**AJUNTAMENT DE VALÈNCIA
SERVICIO DE MEJORA CLIMÁTICA**

Expte.: 03001/2011/95

ASUNTO: PROYECTO DE URBANIZACIÓN UE A4-3 ARTILLERIA

PROYECTO DE URBANIZACIÓN
U.E. A.4-3 “*PARQUE Y MAESTRANZA DE ARTILLERÍA*”
- SEPES ENTIDAD ESTATAL DE SUELO -

Nivel continuo equivalente L_d/L_e - MER 2022

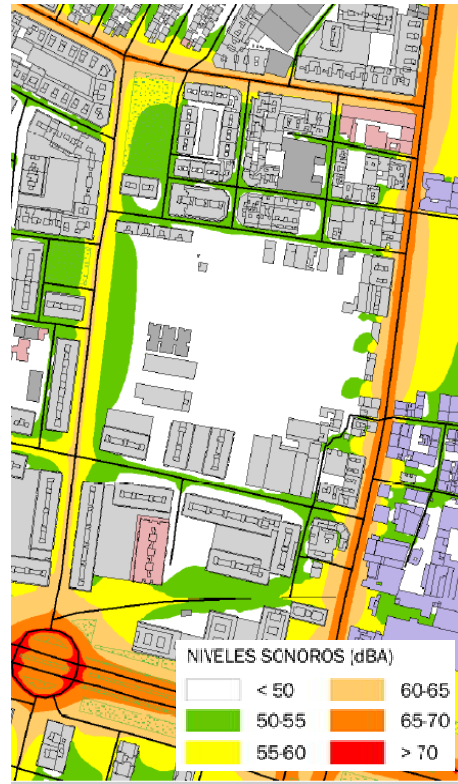
En base a la actualización de niveles sonoros del MER comentada anteriormente y como se puede observar en los planos siguientes la delimitación de la parcela que recae a la calle San Vicente y la calle Carteros incumple los objetivos en periodo día y tarde así como en periodo noche lo hace todo el contorno de la parcela.

3.- Por todo lo anteriormente expuesto, se considera que habrá de elaborarse un nuevo estudio acústico que recoja los aspectos relacionados y en el que por un lado se analice la compatibilidad de los usos previstos con los niveles de ruido existentes en la zona, debiendo tenerse en cuenta la variación de tráfico previsto y por otro se justifique que la actividad prevista no genere en el entorno un incremento de niveles sonoros por encima de los objetivos de calidad acústica correspondientes, con indicación, en su caso, de la adopción de las medidas correctoras necesarias para satisfacer los objetivos de calidad acústica correspondientes a cada uso.

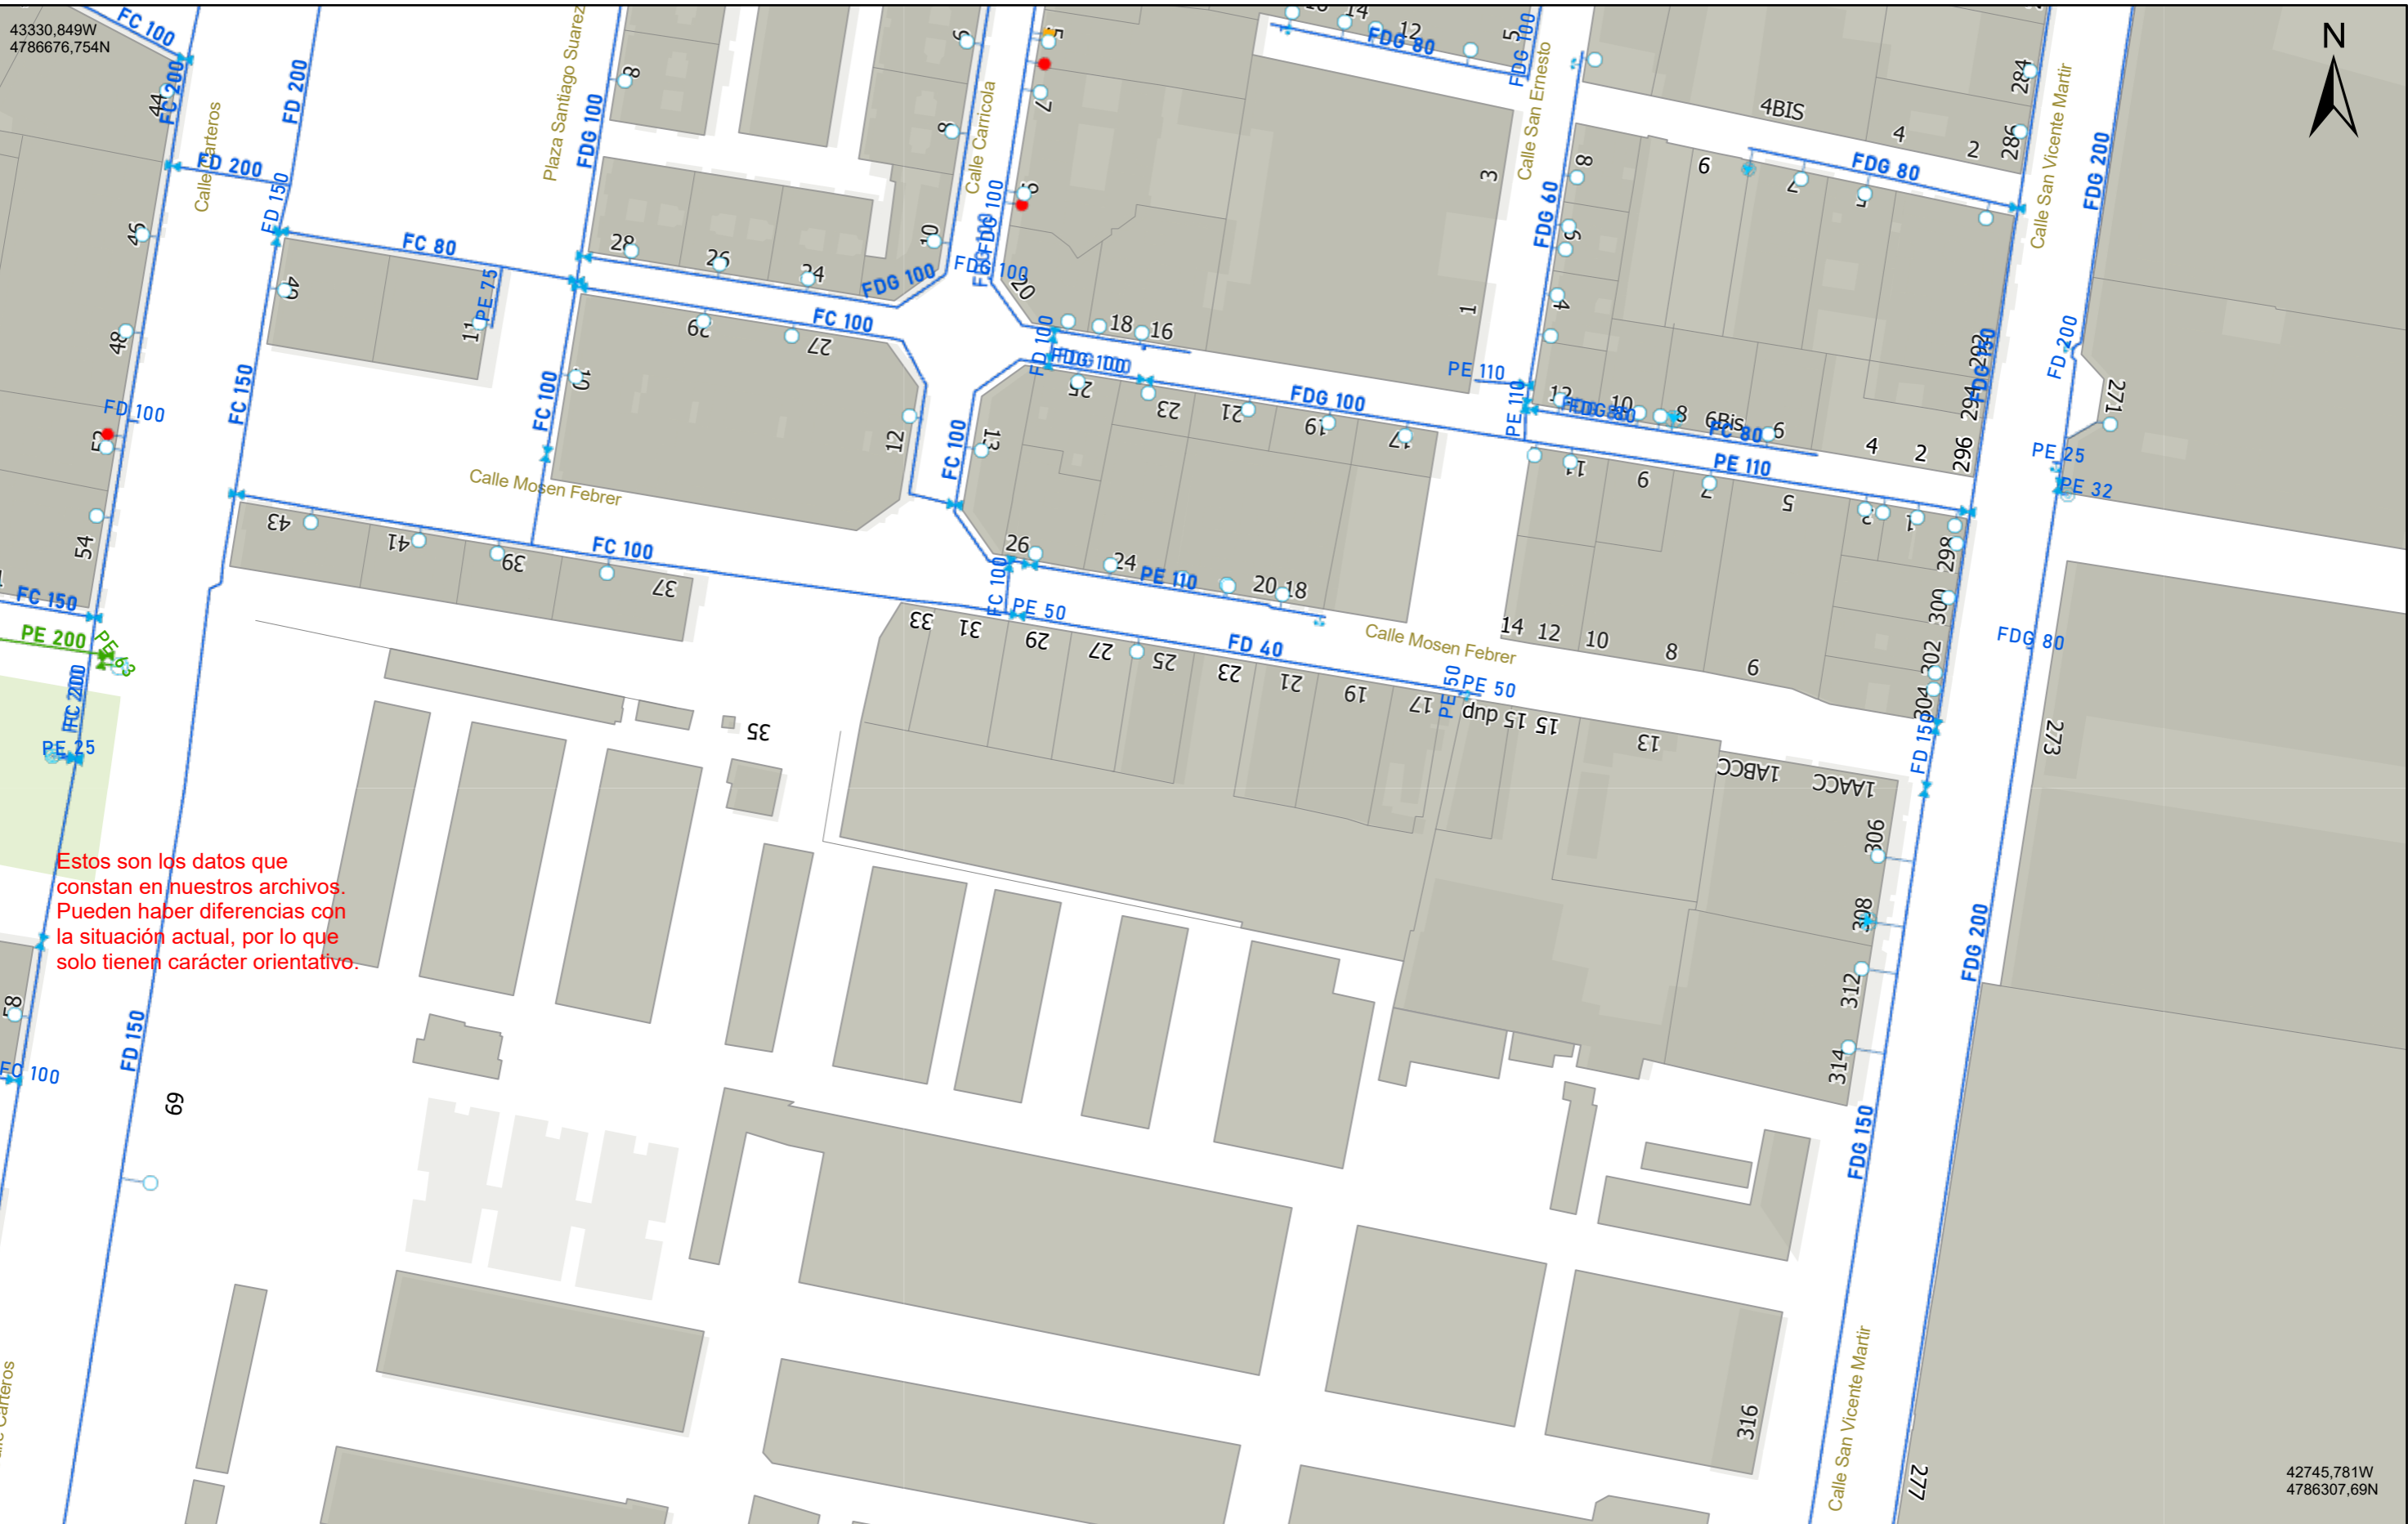
- El Abastecimiento de Aguas de la Ciudad de Valencia consta de dos redes distintas y diferenciadas: Agua Potable y Baja Presión (o de usos secundarios, no potable). Se adjuntan planos de la zona y entorno según los datos disponibles en los archivos de esta Empresa Gestora, por lo que puede haber diferencias con la realidad.

ESQUEMA DE INSTALACIÓN SEGÚN ANEJO I ORDENANZA DE AGUAS

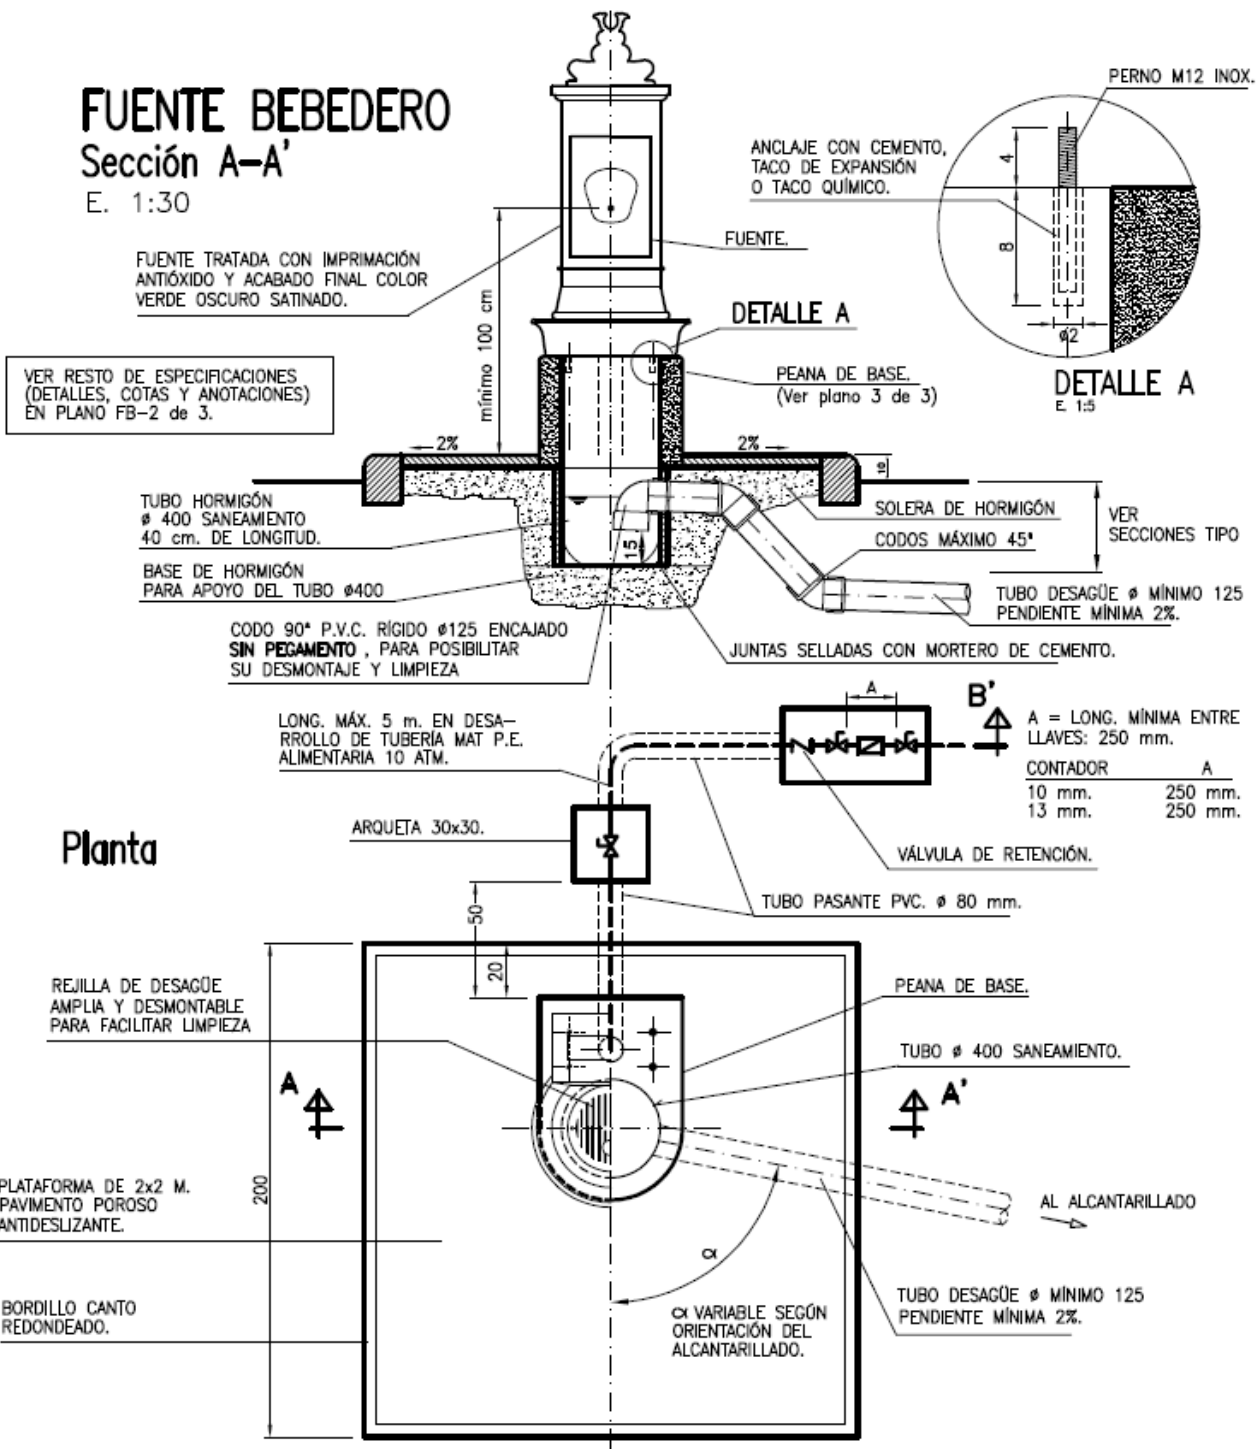
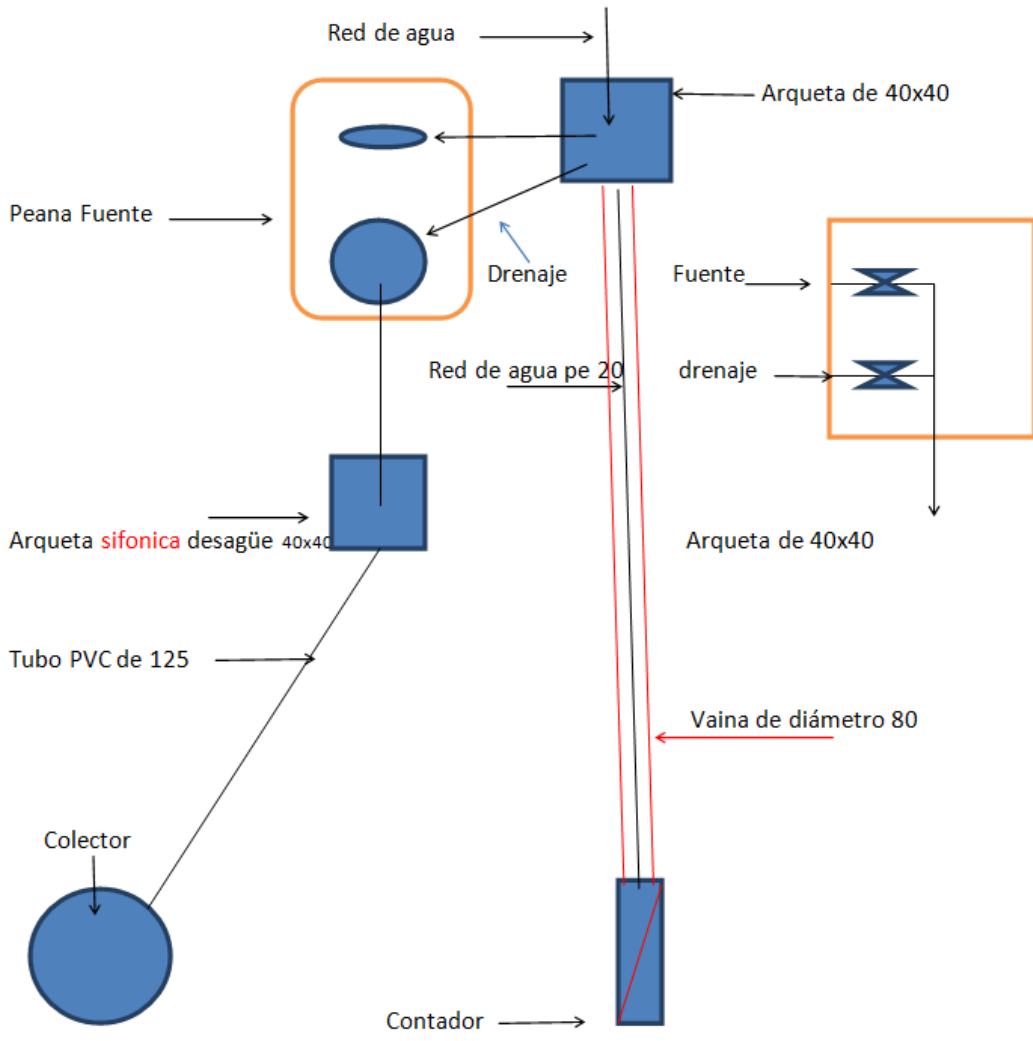
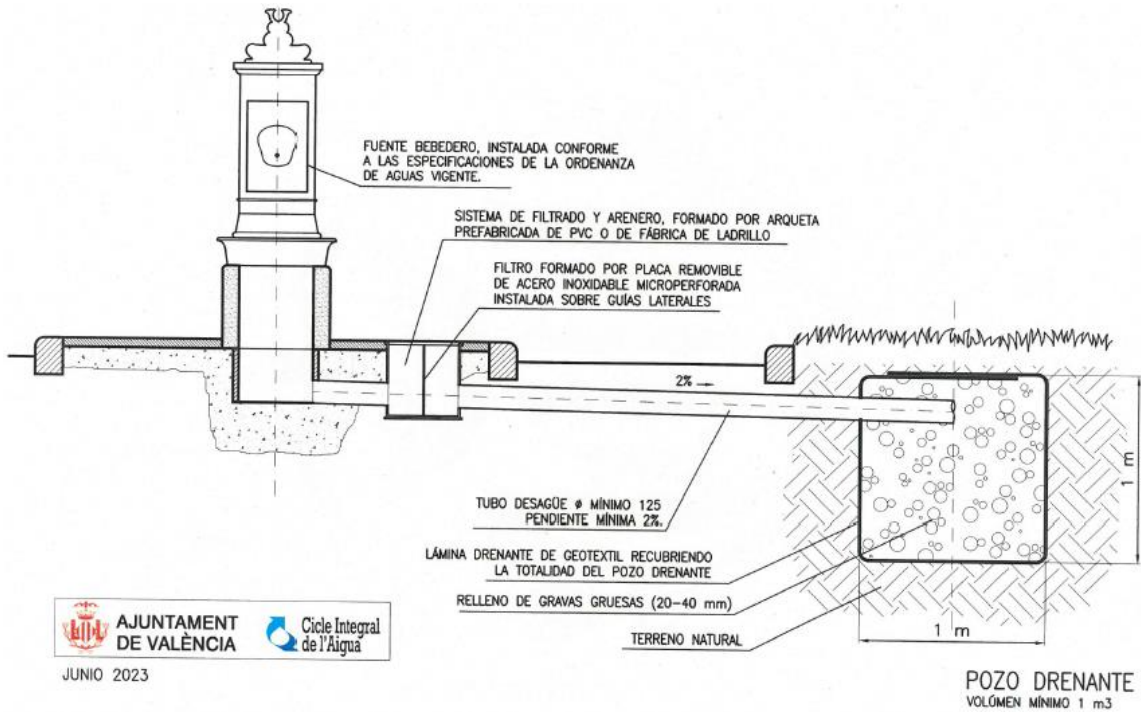
Para la instalación de una fuente bebedero debe cumplirse tanto lo dispuesto en el Anexo I “Normas generales para la instalación de fuentes públicas de agua potable”, como en los Planos correspondientes (FB-1, FB-2, FB-3), de la Ordenanza de Abastecimiento de Aguas prestando especial atención a lo siguiente:

- El ramal o cañería desde la red general a la fuente tendrá una longitud máxima de 30 mts.
- Debido a que en los trabajos de mantenimiento **en los jardines** se pueden utilizar diversas maquinarias, que por su peso, podrían romper las conducciones que abastecen las fuentes, con el consiguiente riesgo de contaminación del agua de la red debido a los productos utilizados en el mantenimiento del arbolado y plantas del mismo, se deberá proceder al **entubado de toda la red**, desde la conexión con la red municipal de agua, hasta la propia fuente, (hasta el contador y también después del mismo). Este entubado, se realizará con un corrugado de diámetro suficiente para el paso de la tubería y deberá estar a una profundidad que impida que sea alcanzada por la maquinaria antes citada.

Se adjunta esquema de plantación de calles peatonales:

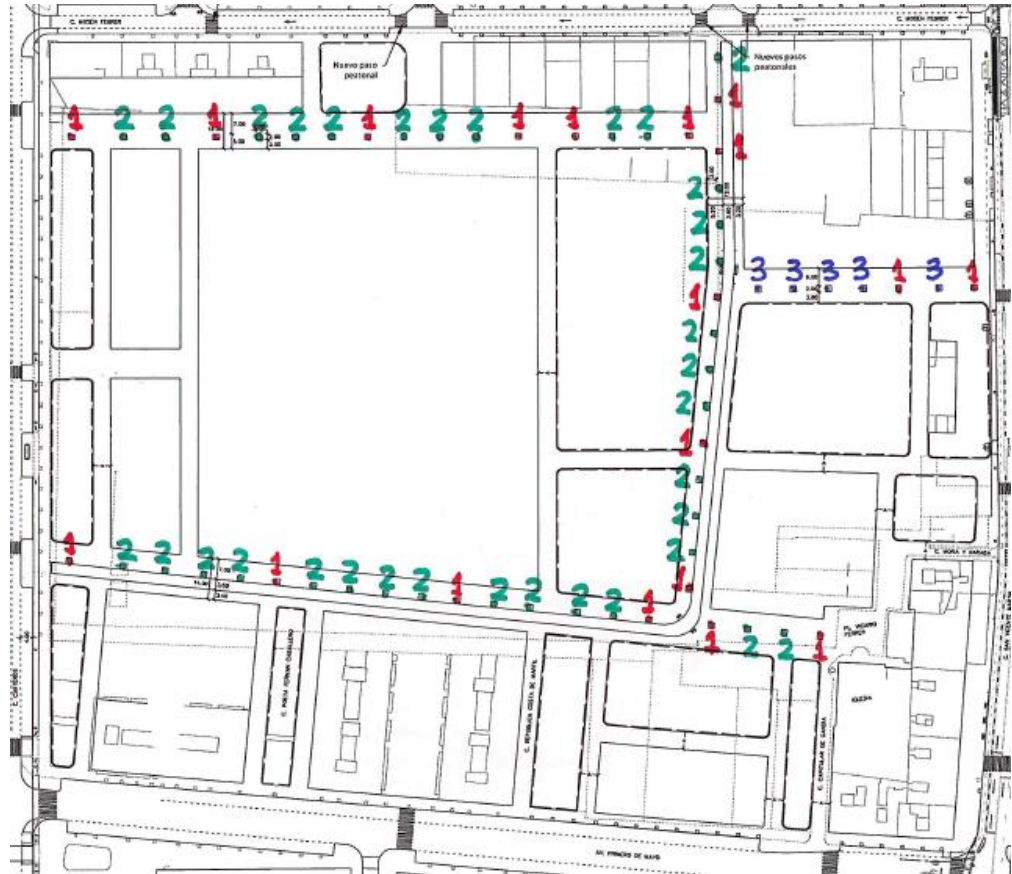
- Dado que en la nueva planta viaria de 15-04-2024, en las calles peatonales se propone una única hilera de arbolado viario, se indican a continuación las especies a plantar, señaladas con los números 1), 2) y 3):
